COMISIÓN DE VEEDURÍAS DE CURADURÍAS DE BOGOTÁ**ACTA No. 05-2021****SESIÓN ORDINARIA****FECHA:** 29 de junio del año 2021**HORA:** 7:00 a.m. hasta las 8:00 a. m.**LUGAR:** Microsoft Teams**INTEGRANTES DE LA INSTANCIA:**

CASO No. 2029 JARDIN CEMENTERIO FONTIBÓN CALLE 23 D 106 – 36

Plano A-2 cortes y fachadas generales - portería aprobado mediante el acto administrativo No 11001-4-19-4088

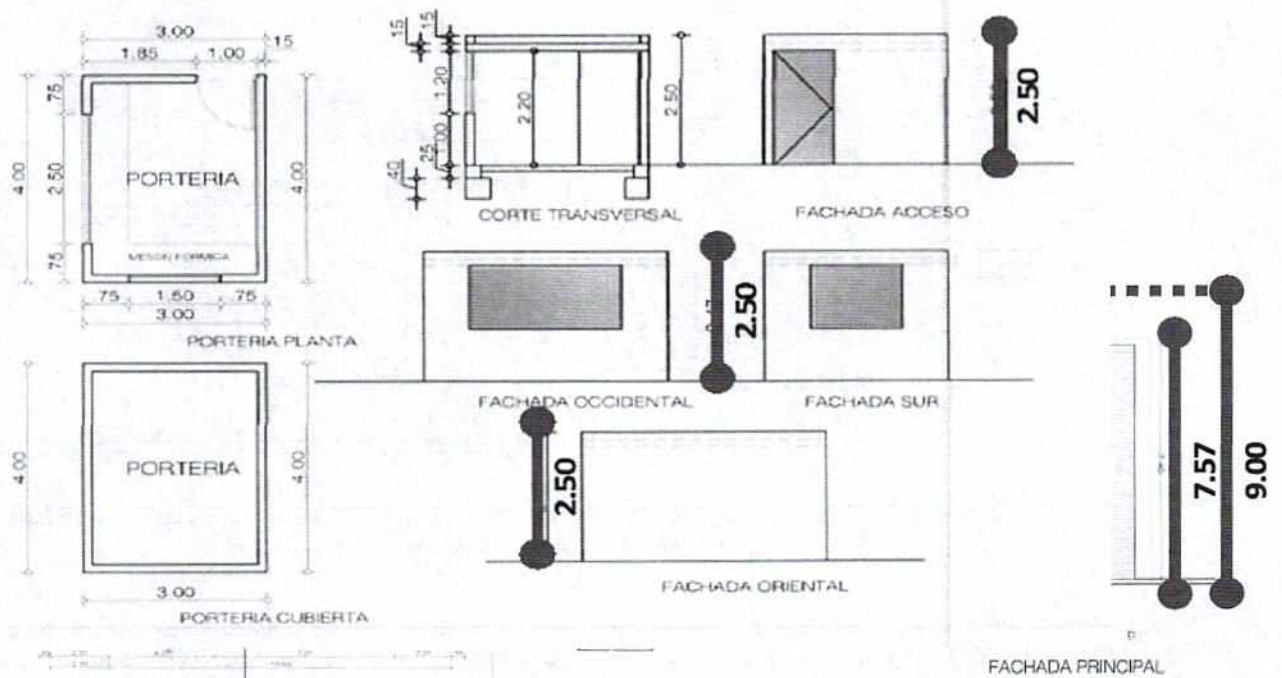
En virtud de lo anterior se entiende que la altura máxima dentro del proyecto urbanístico Jardín Cementerio Fontibón no podría ser superior a 12 metros. Así las cosas el Equipo Técnico de la Comisión, procedió a revisar los planos arquitectónicos aprobados por la curaduría Urbana No 4 en la Modificación de Licencia vigente No 11001-4-20-1070 del 30 de abril de 2020, determinando lo siguiente:

- Volumen 3: Capilla de Versalles, Laboratorio Tanatopraxia y Horno Crematorio
Altura máxima: 11.00 mts ver grafica

Así las cosas, una vez analizados los documentos que hicieron parte integral de la Modificación de licencia Vigente No 11001-4-19-4088, se evidencio que la actuación de la Curadora Urbana 4, SE AJUSTO a la norma urbanística aplicable al momento de solicitud referente a la altura. Lo anterior teniendo en cuenta que ningún volumen arquitectónico supero los 2 pisos y la altura máxima de los mismos no supera los 12 metros.

Imagen Plano U-001, Licencia LC 13-3-0448 11/07/2013

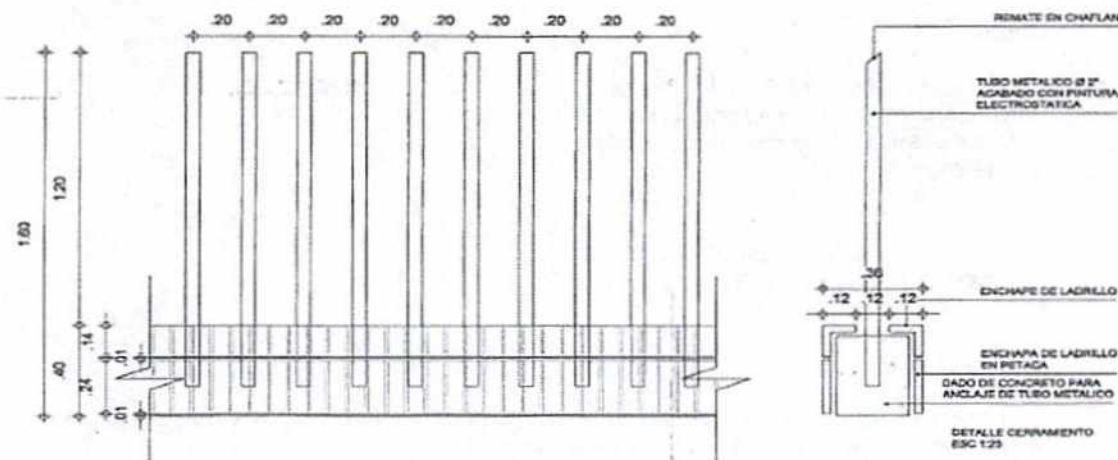
Así pues, se logró identificar que mediante la Licencia de Construcción inicial LC 13-3-0448 del 11 de julio de 2013, se aprobó el cerramiento total con una altura de 1,60 metros, como lo indica la norma.

AISLAMIENTOS

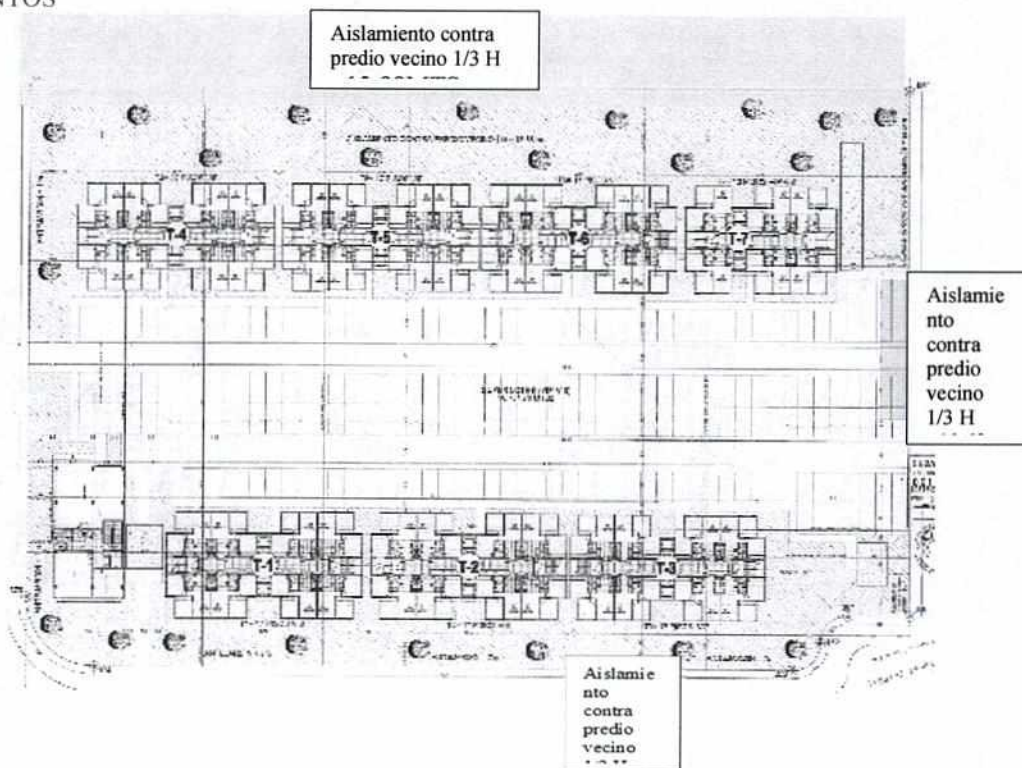
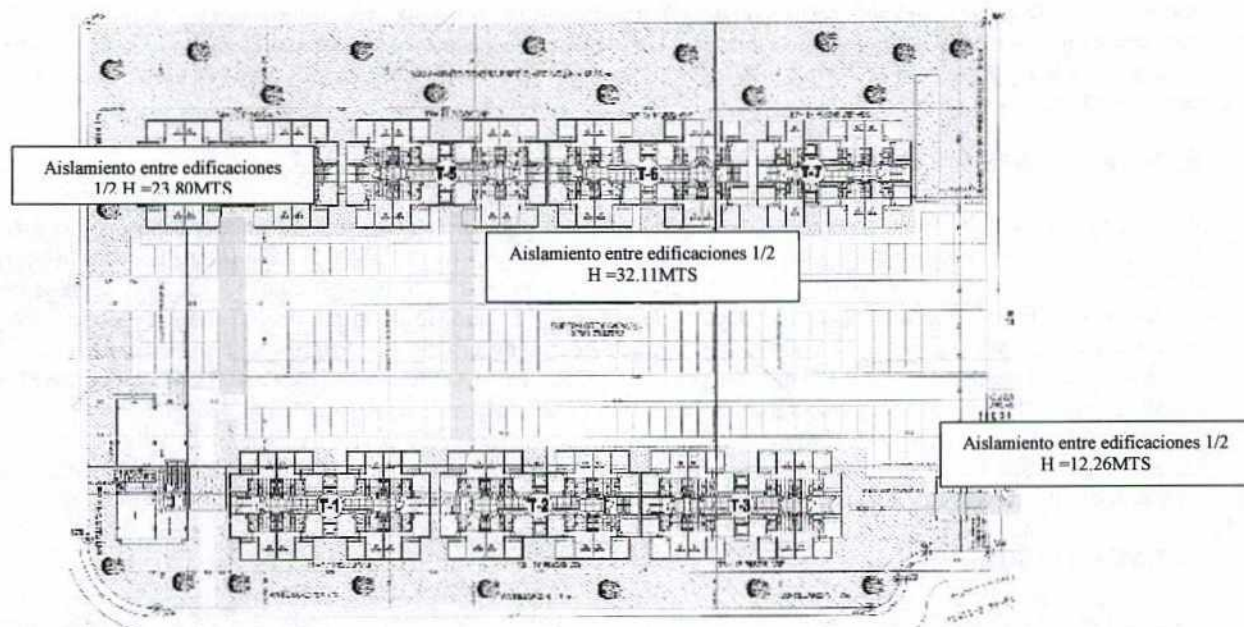
Dando cumplimiento a normativa vigente los aislamientos deberían tener mínimo:

UBICACIÓN	NORMATIVA	PISOS	EXIGIDO	PROPUESTO
Lateral	1/3 de la altura de las torres	17= 41.65 Mts	13.88 Mts	13.88 Mts
Aislamiento desde T-7	1/3 de la altura de las torres	13= 31.85 Mts	10.61 Mts	10.62 Mts
Aislamiento desde T-3	1/3 de la altura de las torres	17= 41.65 Mts	13.88 Mts	21.07 Mts
Bicicleteros	1/3 de la altura de las torres	1= 2.50 Mts	0.83 Mts	3.02 Mts

UBICACIÓN	NORMATIVA	PISOS	EXIGIDO	PROPUESTO
Salón comunal-torre 4	1/2 de la altura de las torres	17= 41.65 Mts	20.82 Mts	23.80 Mts
Torres	1/2 de la altura de las torres	13= 31.85 Mts	20.82 Mts	32.11 Mts
Torre 3 y Bicicletero	1/2 de la altura de las torres	17= 41.65 Mts	11.03 Mts	12.26 Mts
